OGGETTO: Osservazione alla nuova proposta di Piano Attuativo Denominato "PA_R11" - Via Treves - conforme al Piano di Governo del Territorio (PGT) vigente. **Richiesta chiarimenti circa l'Ampliamento del Parcheggio Esistente con muretto di fondazione con recinzione in rete metallica integrazione dettagli recinzione delimitazione pista ciclabile/parcheggio lato ovest, non è rappresentato nel progetto (vedere della tavola n. 7) e mancano i dettagli costruttivi.** [PA_R11] - nuova proposta.

Da un esame della documentazione messa a disposizione del pubblico: nella **tavola n° 7 – Attuazione - Piano Attuativo PA-R11 # “Planimetria Parcheggi e Ciclabile”**– *osserviamo che viene previsto l'ampliamento dei parcheggi esistenti, di seguito un estratto dei particolari e dettagli:*

*Estratto dalla Tavola n. 7
Planimetria Ampliamento Parcheggio e Ciclabile # scala 1:200*

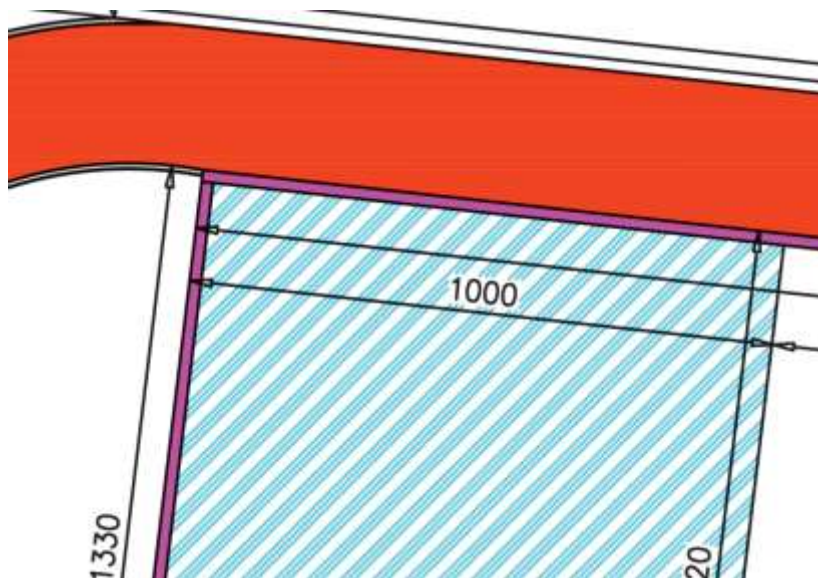
Segnaliamo la mancanza del dettaglio del muro preventivato con rete, che faccia comprendere la sua effettiva importanza! La sua dimensione e l'altezza, con una descrizione dei materiali impiegati.

La rappresentazione grafica in planimetria è poco esaustiva e non c'è traccia di dettagli o sezioni dei particolari del muretto/ampliamento parcheggio.

La realizzazione del muretto di fondazione con recinzione in rete metallica per l'Ampliamento del Parcheggio Esistente in via Treves è un costo non necessario per un ente pubblico, **non comprendendo la necessità di separare una pista ciclopedonale con un parcheggio pubblico** (peraltro sembrerebbe che "il muretto" in oggetto abbia una sezione di 40 cm!).

1. **La revisione del Piano Attuativo con l'eliminazione di "quel muretto di fondazione con recinzione in rete metallica"** rappresentato nella tavola n. 7 e quanto quantificato nel computo metrico delle Opere di Urbanizzazione – marzo 2017.

5. Integrare il progetto di Piano Attuativo con alcune carenze tecniche che illustrino le opere da eseguire. Integrare poiché carente per **"la mancanza dei dettagli" del muro di recinzione con rete preventivato; che faccia comprendere la sua effettiva necessità/importanza! La sua dimensione e la sua altezza con una descrizione dei materiali.**

6. **Integrare con una sezione del muro/recinzione.** Il tutto in scala opportuna (1:10-1:20).
